2021年 ハッ場ダム現地調査

情報公開により、入手した資料

報告書では、地盤変状については異常なしと書かれているが、測定された数値を見ると、いくつかの箇所に変動が見られる。
(これは、計測誤差、計測器不良なのか？ 現地での確認が必要)

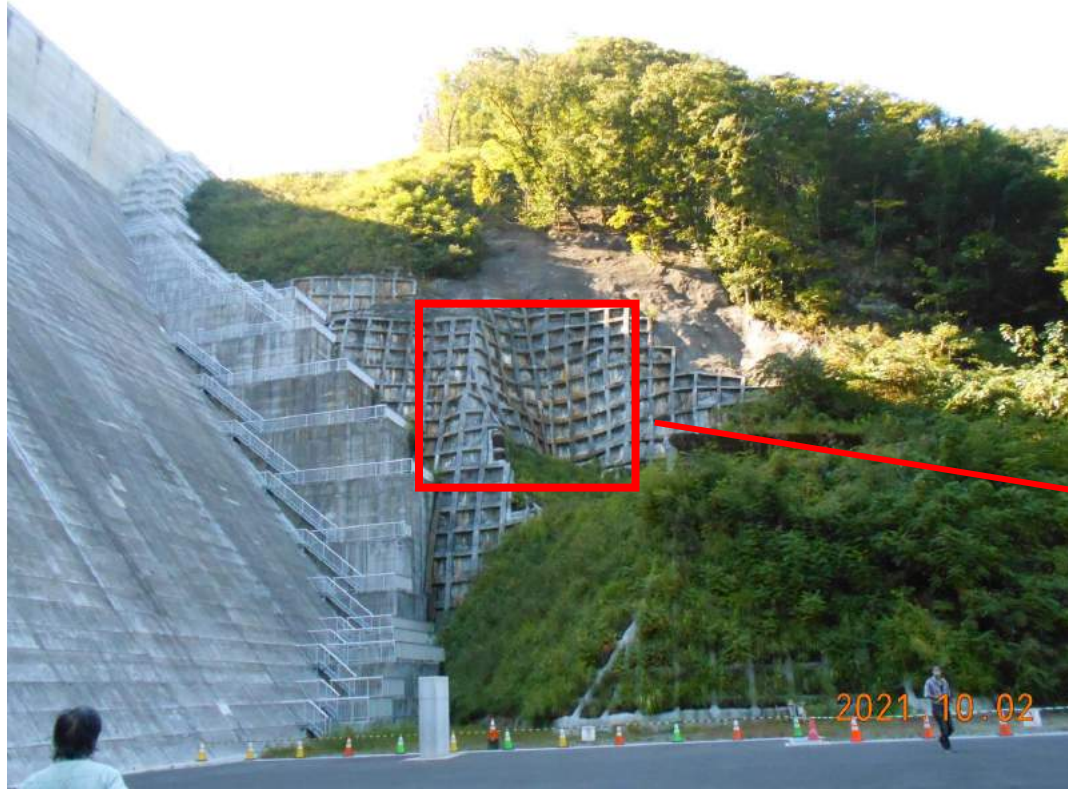
地山岩盤の風化変質により、岩石が軟化し、
斜面崩壊の恐れ

風化変質は
進行

路面の沈下

ダム左岸側
法枠工に早くも赤さびの拡大

ダム岩盤の漏水

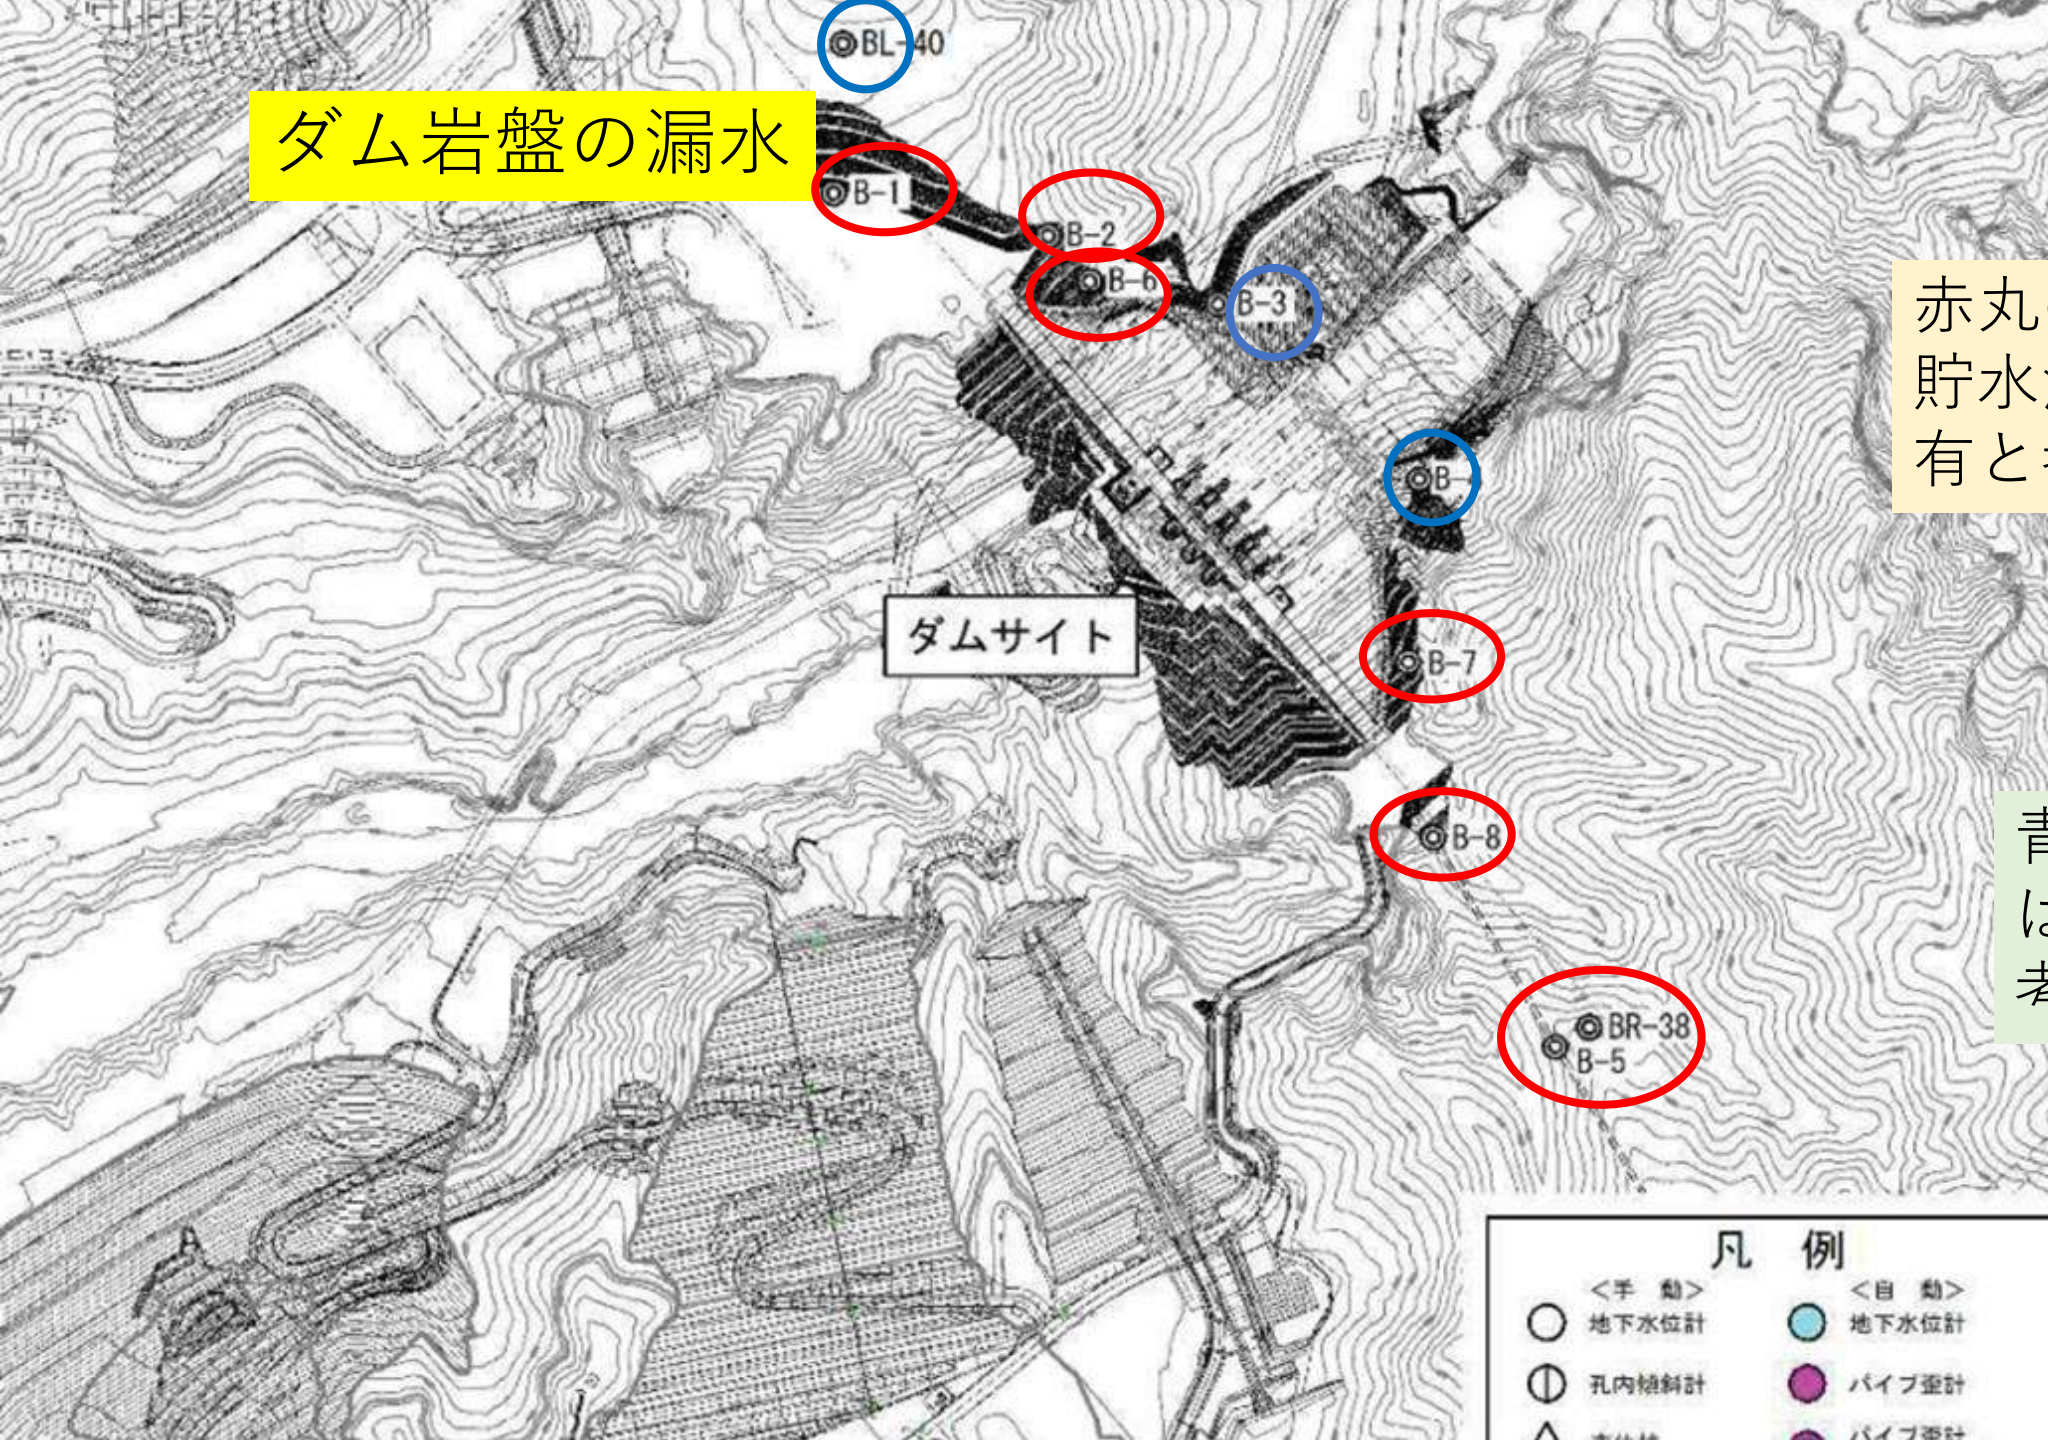
赤丸の観測地点は
貯水池からの漏水
有と考えられる

青丸の観測地点
は、漏水無しと
考えられる

ダム右岸側斜面

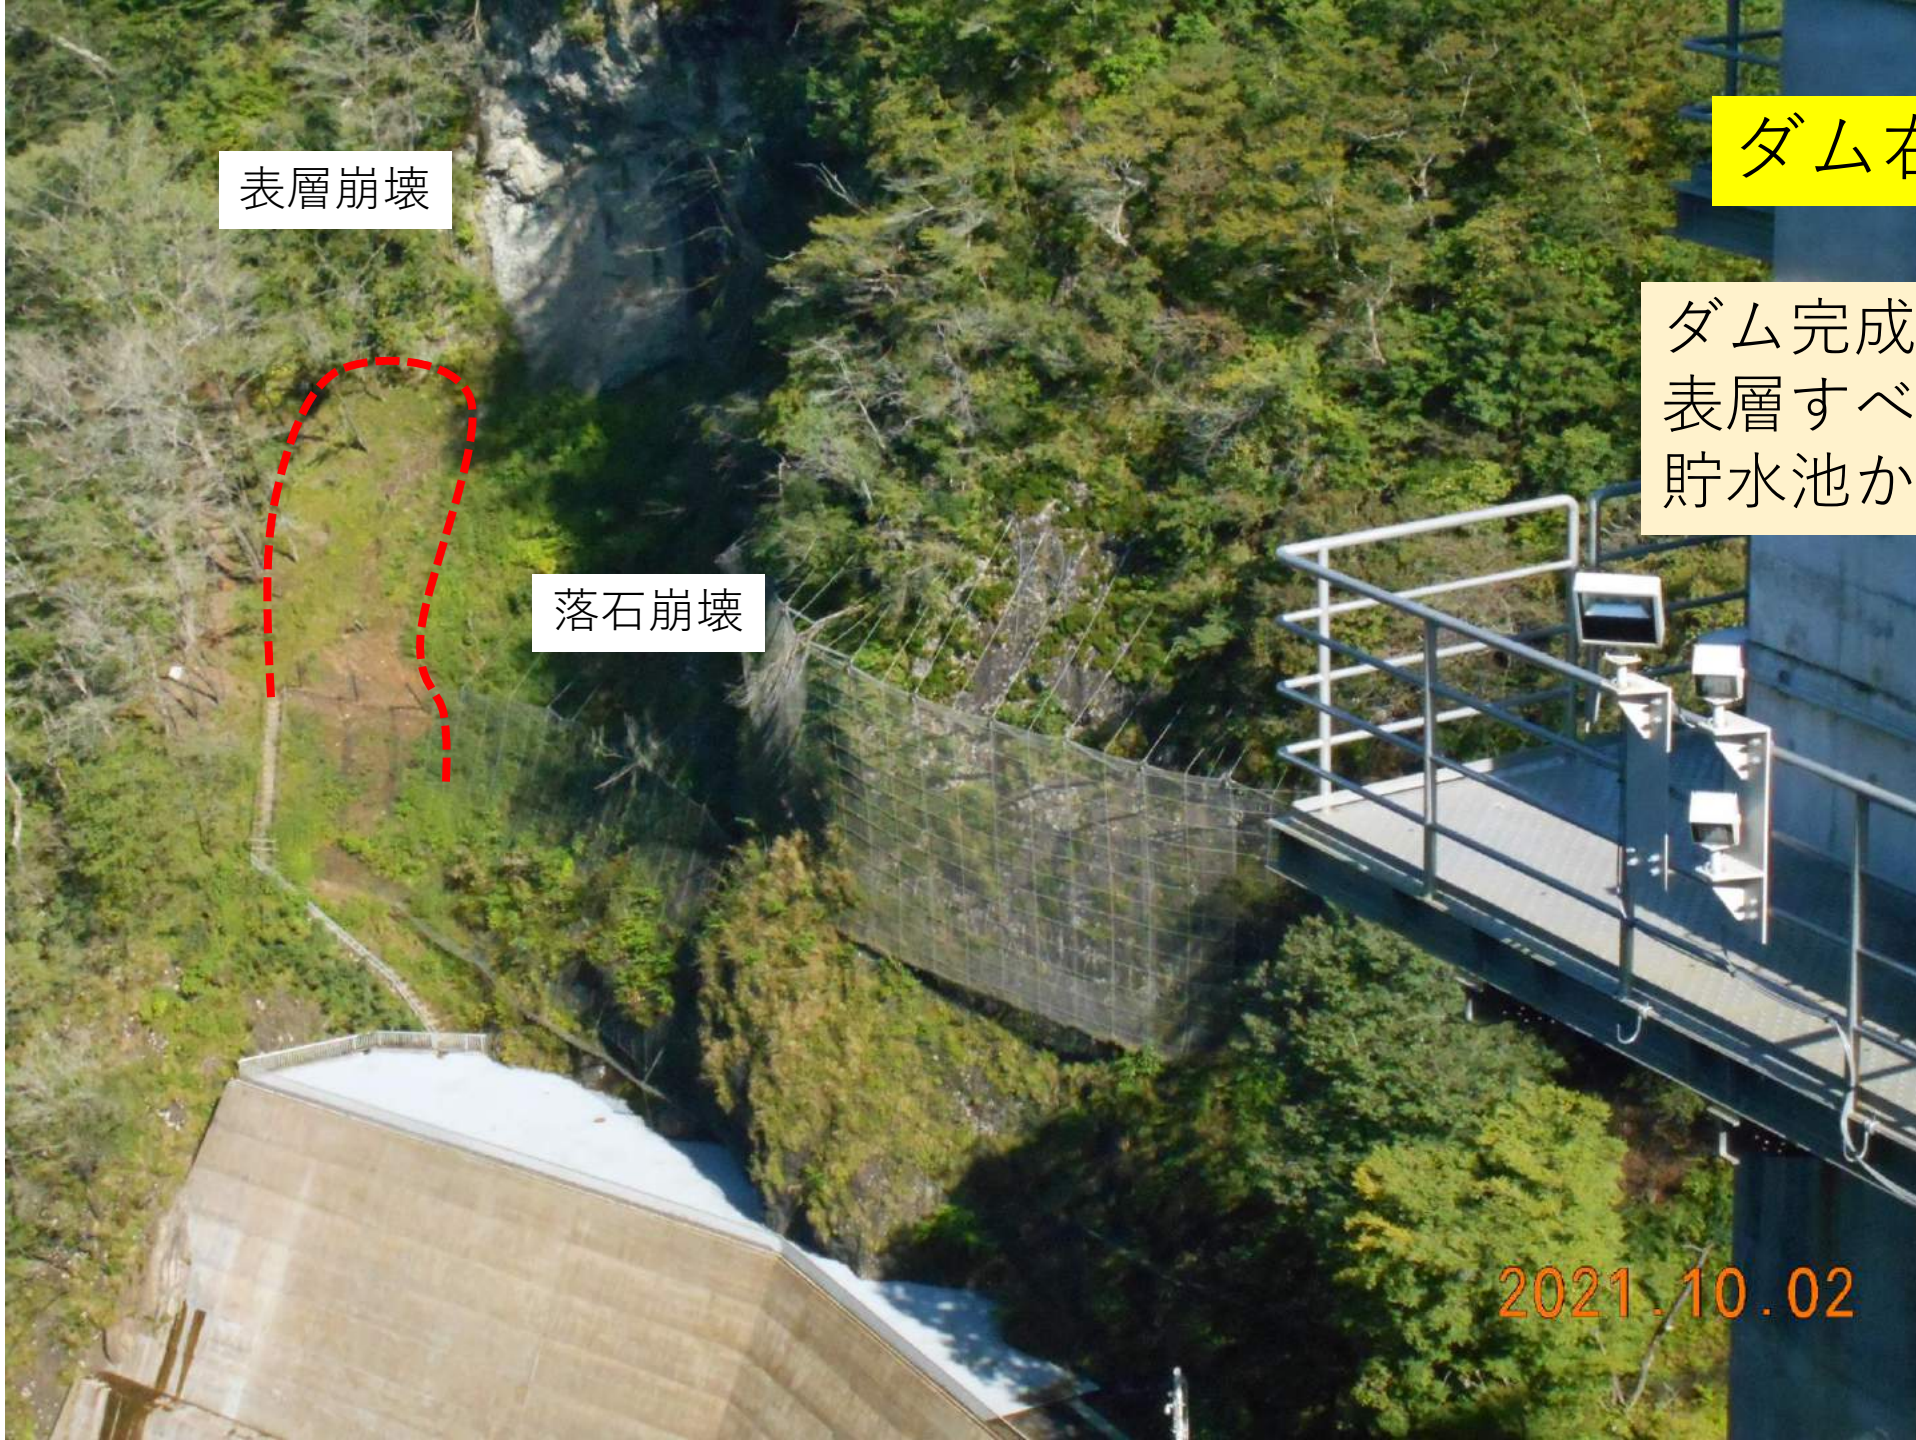
ダム完成後に起きた
表層すべり、落石崩壊は
貯水池からの漏水が原因？

図 4-5 KHB-199-1 孔 孔内傾斜計変動図

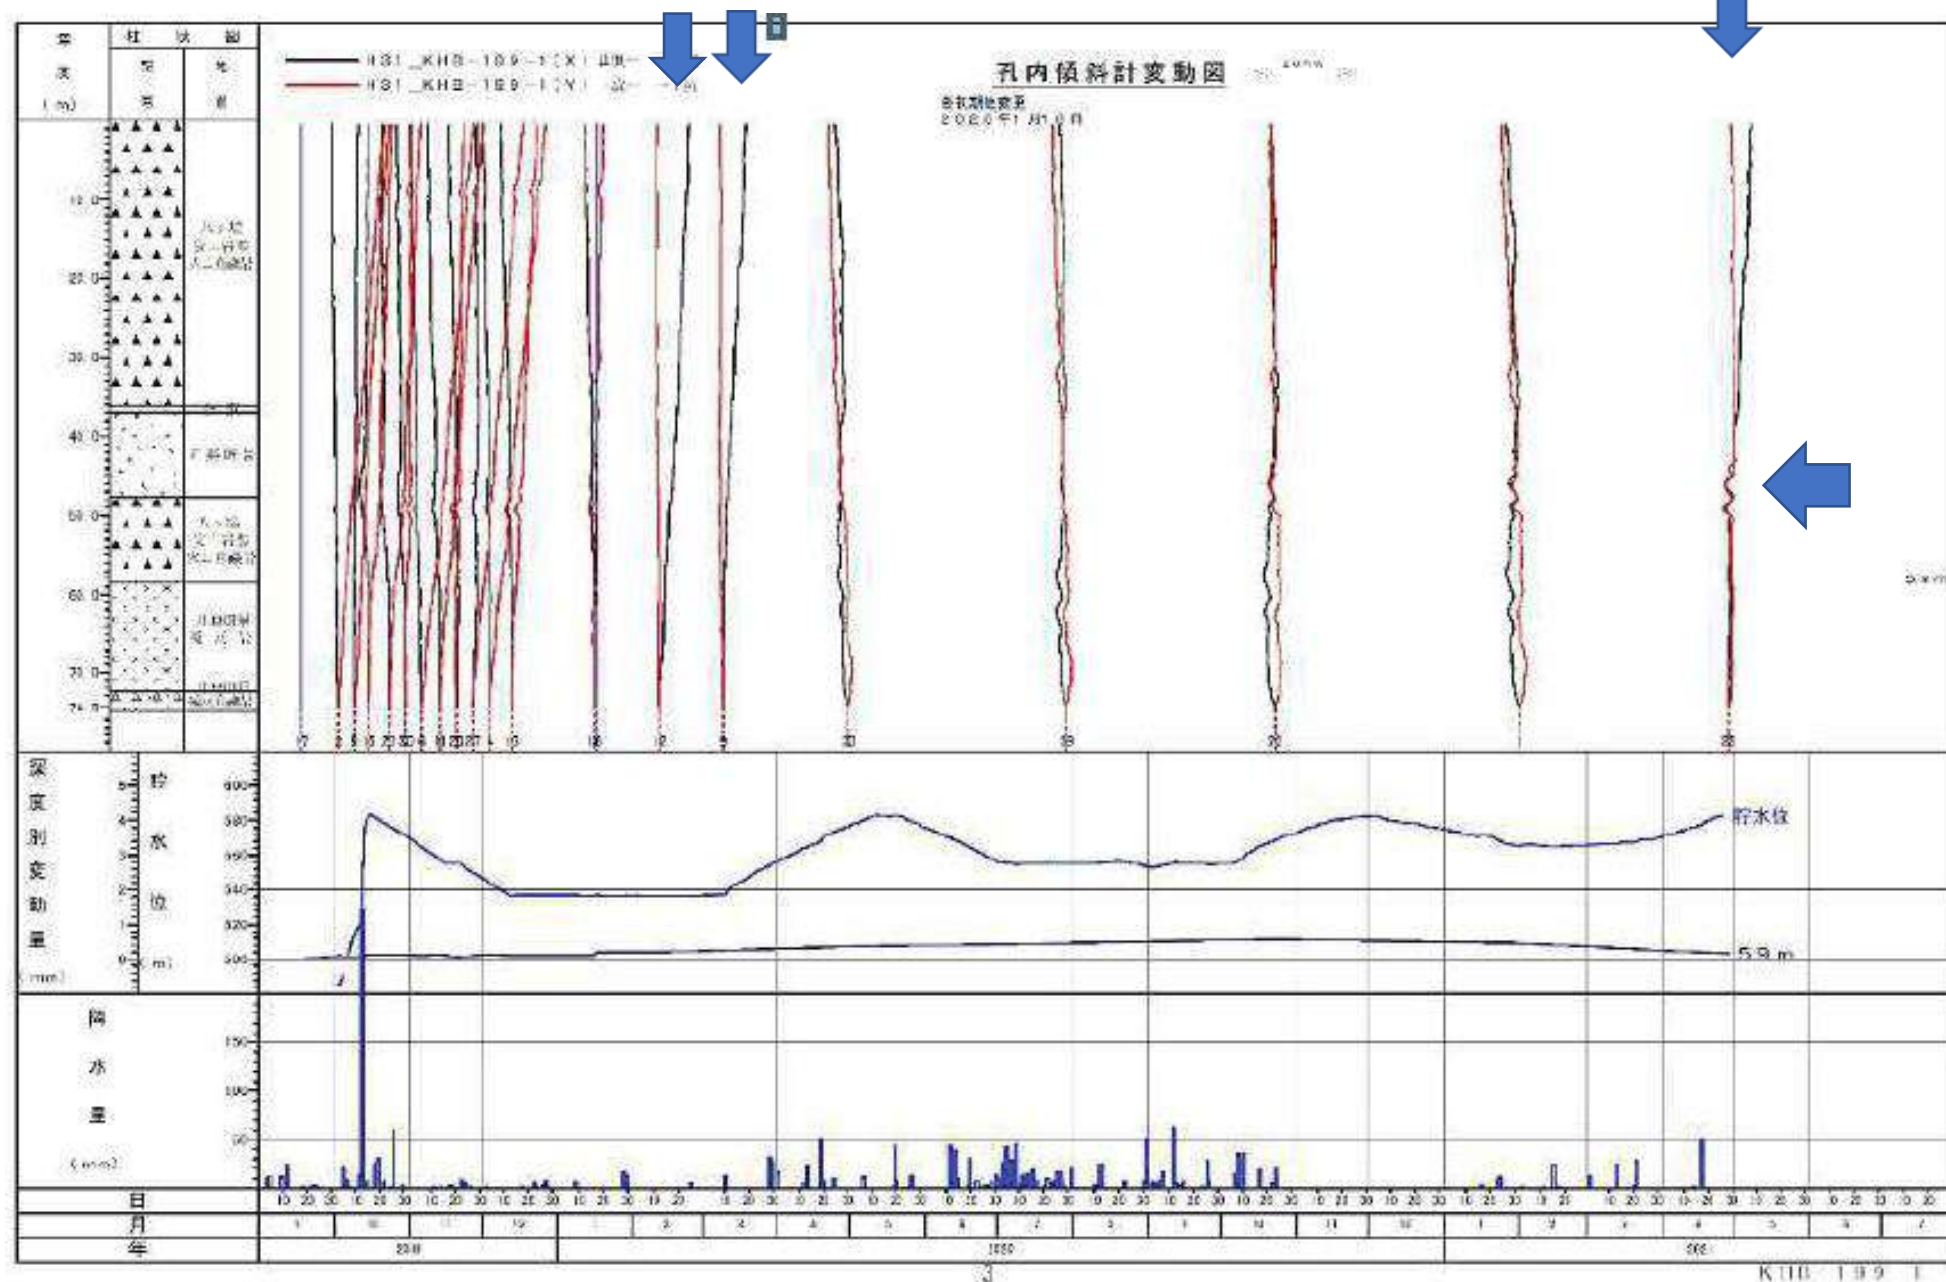
観測孔は水没、パイプ歪計には変位は見られない

管理用道路 勝沼地区の西よりの地点

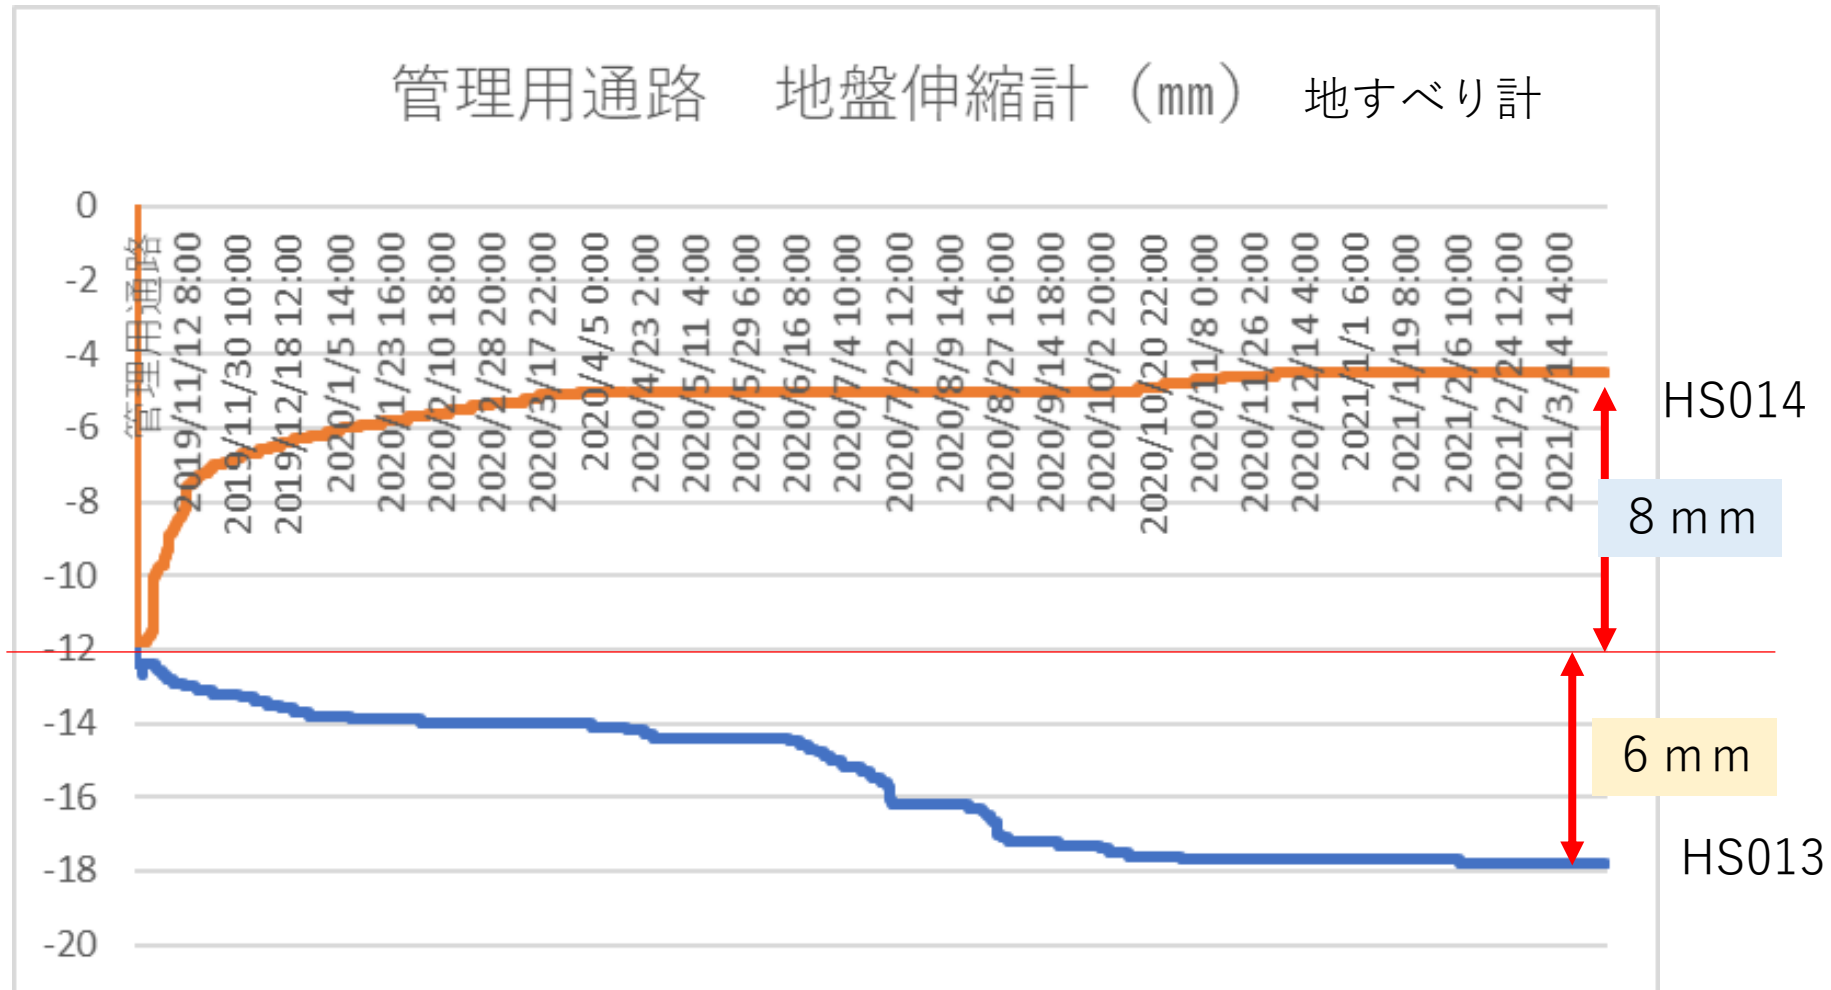
計測器と警報灯、地面を覆うビニールシートが設置されている。
ここで地すべりが生じた？

地すべり計が新たに設置されていた。
赤いのは警報灯：（地すべりが一定規模変動すると、
警報ランプが点滅する）
警報灯が設置されているのはこの個所だけ

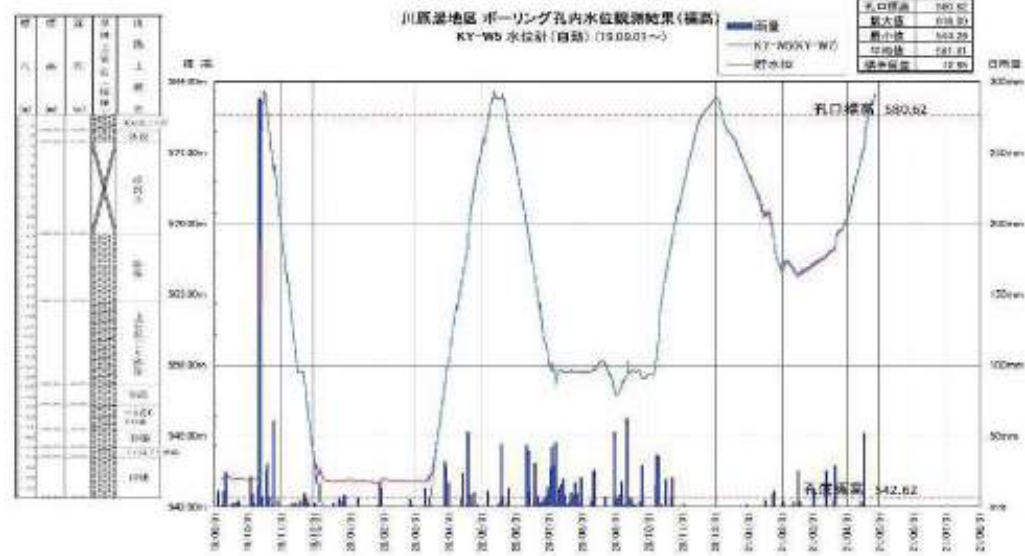
路面に新しい亀裂が見られた。
ただし、地すべりと関係しているかどうかは
現時点では不明
